工程指示 / 要求簡箋(E.I.)

工程指示編號：EI / 0226 / 19

工程名稱：觀塘裕民坊

工程項目：幕牆 - 企料收鋁角注意事項(業主要求)

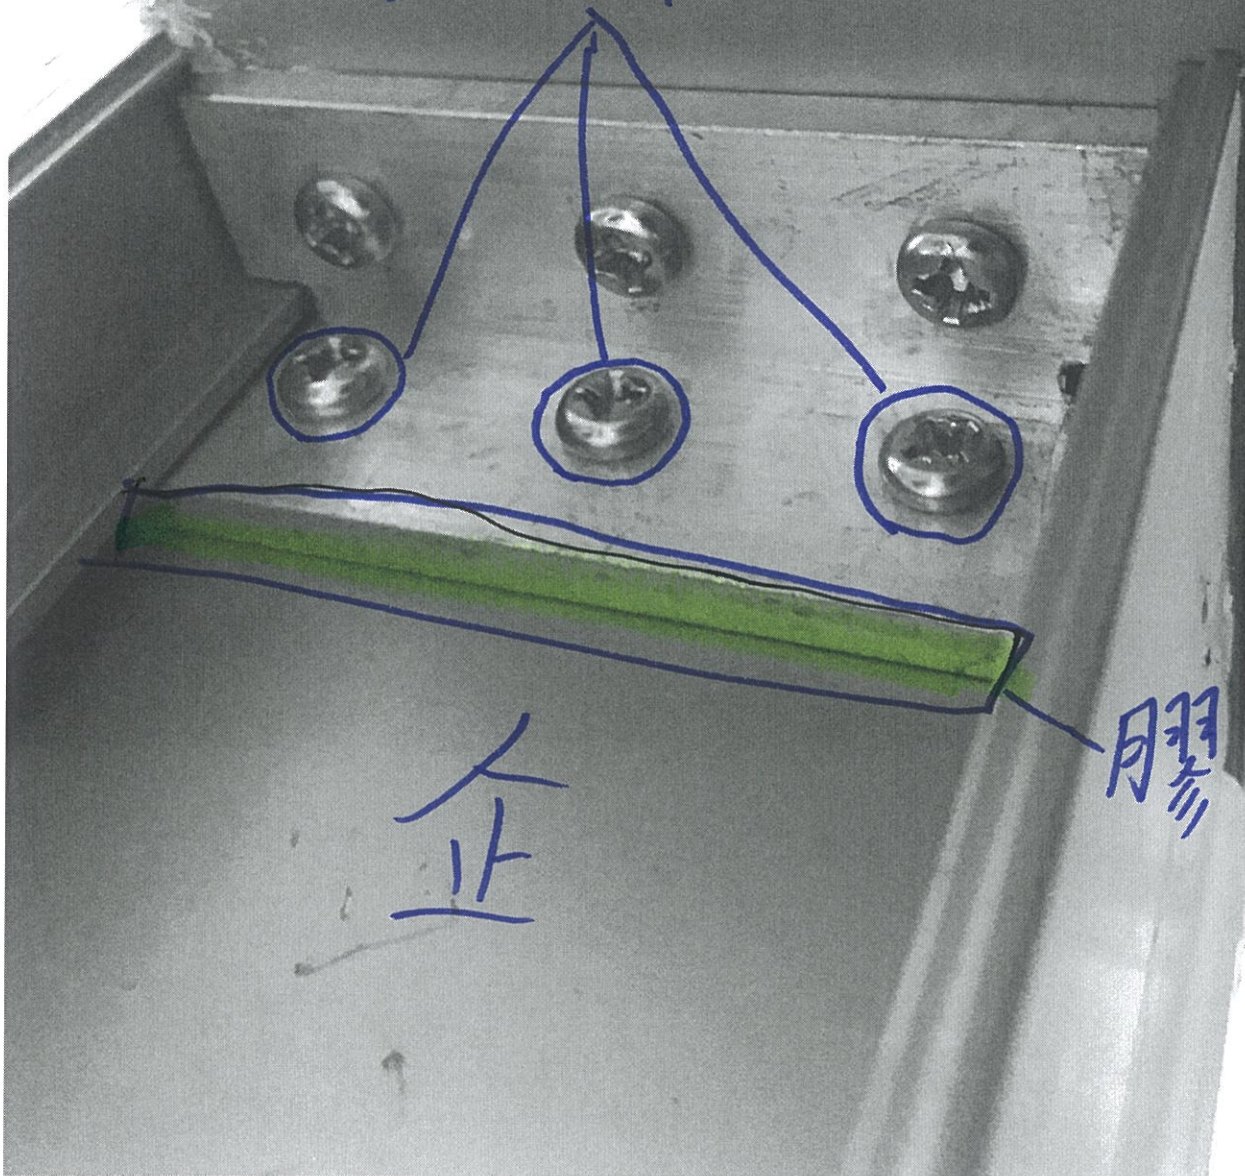
木黃
請在料鋁角羅絲孔上
先呷膠，再收鋁角羅絲

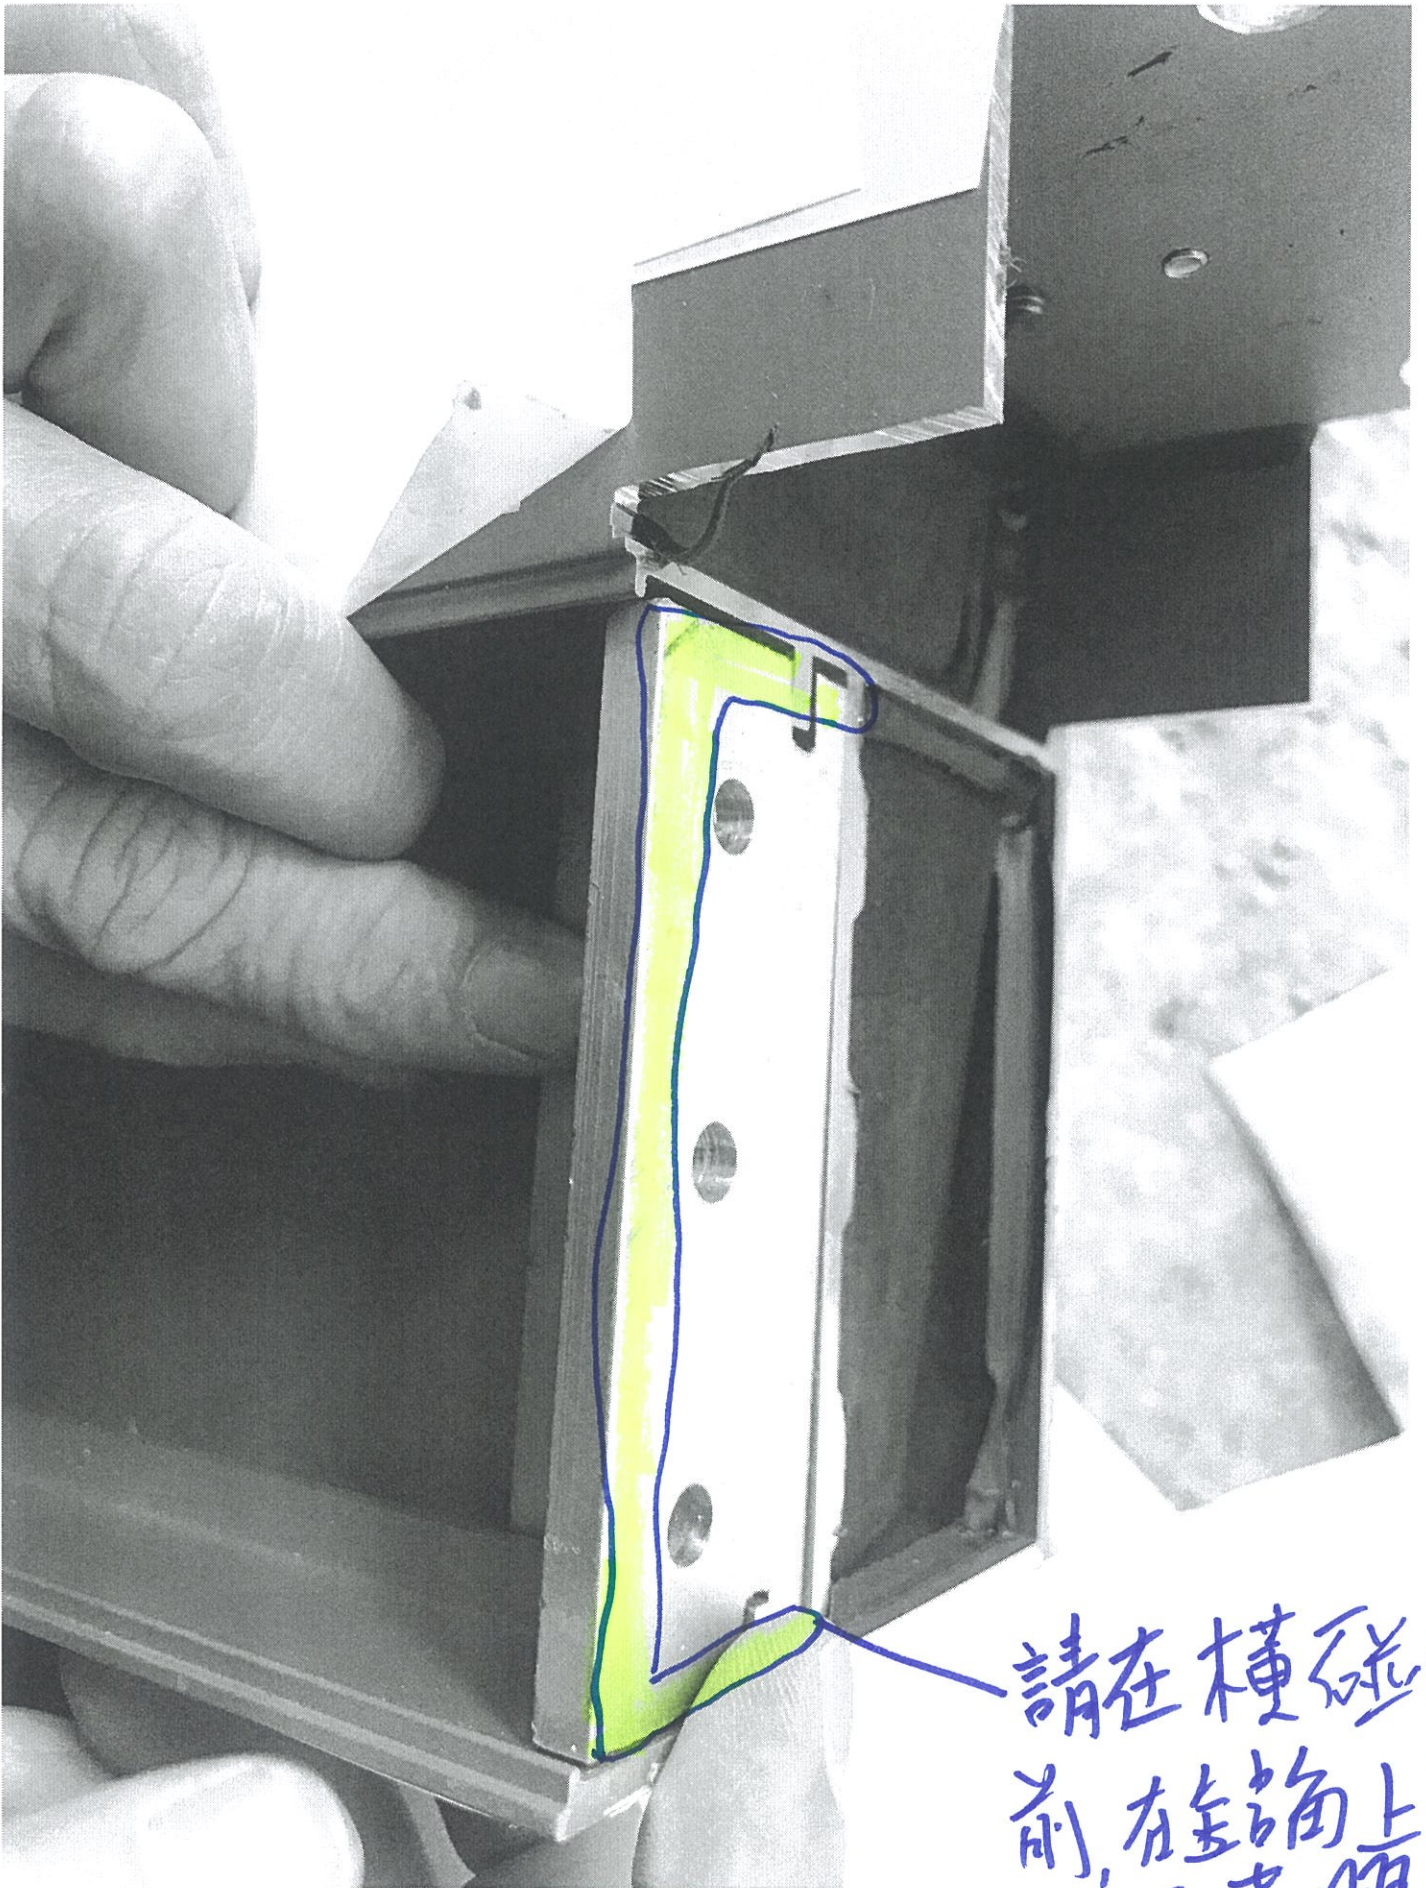
請在橫磁企
前,在企角上塗
上一層薄膠
